Avviso di sicurezza URGENTE

Sistemi Allura Xper, Allura Centron e Azurion
Potenziale perdita della funzionalità di imaging derivante dalla mancata o intermittente attivazione della radiazione a raggi X tramite il comando a pedale cablato.

10 novembre 2023

Riferimento: 2023-IGT-BST-004: sistemi Allura Xper, Allura Centron e Azurion.

Figura 1: Lettino porta paziente AD7XT e AD7XNT

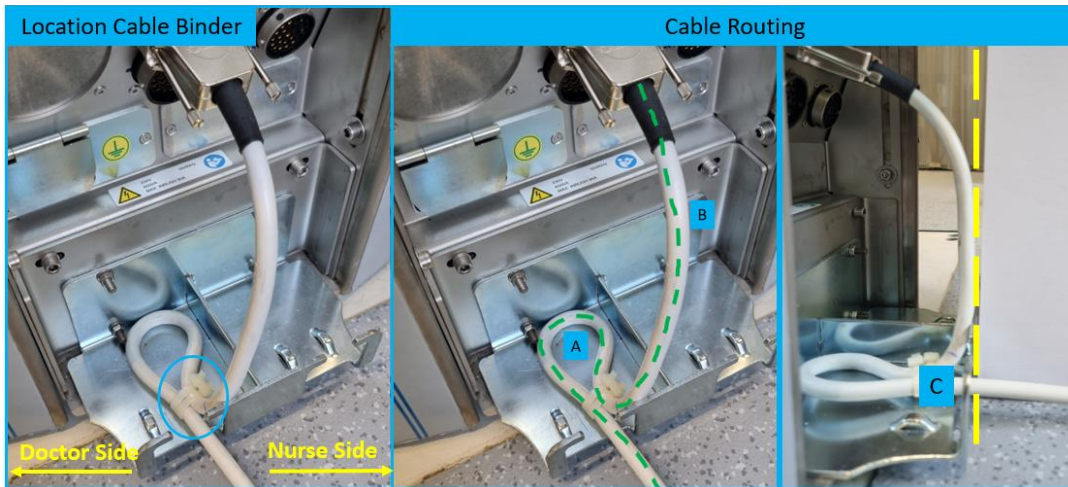
- Fascetta utilizzata per il serracavo:
 - Tipo di fascette
 - Numero di fascette
 - Posizione delle fascette
- Disposizione del cavo (a seconda dell'immagine indicata con "A" "B" "C")
- Per AD7NT, sono disponibili 2 possibilità di serracavo:
 - Serracavo con boccola (Figura 4a)
 - Serracavo con fascetta (Figura 4b)
- Per la corretta disposizione e protezione tramite serracavo, vedere le Figure da 1 a 6 di seguito.

Numero di fascette: 2 (due)

Figura 7: Lettino porta paziente non girevole (AD7NT, AD7XT e AD7XNT)

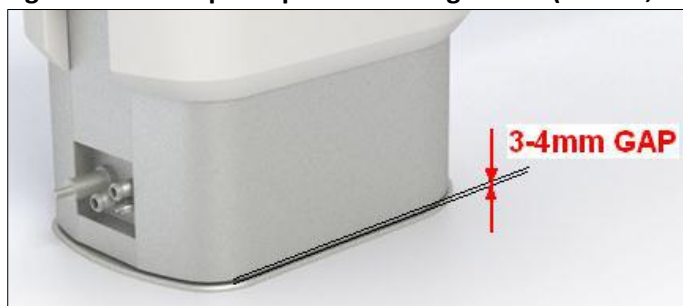
- Per un lettino porta paziente non girevole
 - Assicurarsi che la distanza dalla piastra di protezione dai liquidi sia di 3-4 mm
 - Fare riferimento alla Figura 7
- Per un lettino porta paziente girevole
 - Assicurarsi che la distanza dalla copertura girevole sia di 3-4 mm
 - Fare riferimento alla Figura 8

Se la distanza tra le coperture della base e il pavimento non soddisfa i requisiti sopra indicati, regolare la copertura della base secondo le istruzioni di riparazione.
